Komplettlösung für Ford Mondeo I+2!

Rep. Satz Stabilisatorenlager mit Klemmschelle SWAG 50 92 7400

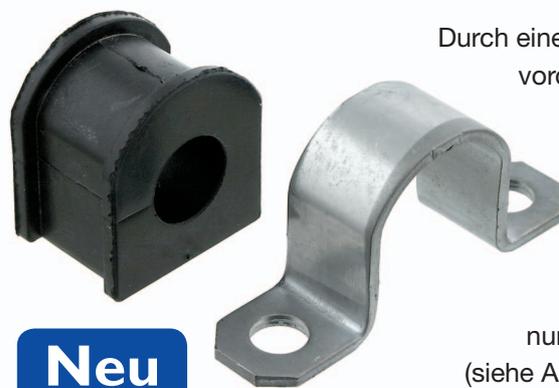
Durch eine konstruktive Änderung der vorderen Stabilisatoraufnahme seitens des Fahrzeugherstellers, kommt es immer wieder zu Problemen bei der Montage der Stabilisatorlager (SWAG 50 92 1855). Die ehemals halbrunde Form wurde, wie beim Originalteil auch, nun in eine gerade Form geändert (siehe Abb. 3).

Dies bringt die Notwendigkeit mit sich, hier immer auch die Klemmschelle (SWAG 50 92 7355) mit zu tauschen. Um eine fachgerechte Reparatur sicherzustellen, sollten Stabilisatorenlager immer paarweise getauscht werden.

Dieser Reparatursatz enthält neben den Stabilisatorlagern inklusive der passenden Klemmschellen zusätzlich die dazugehörigen Befestigungsschrauben mit einer Güte von 10.9.
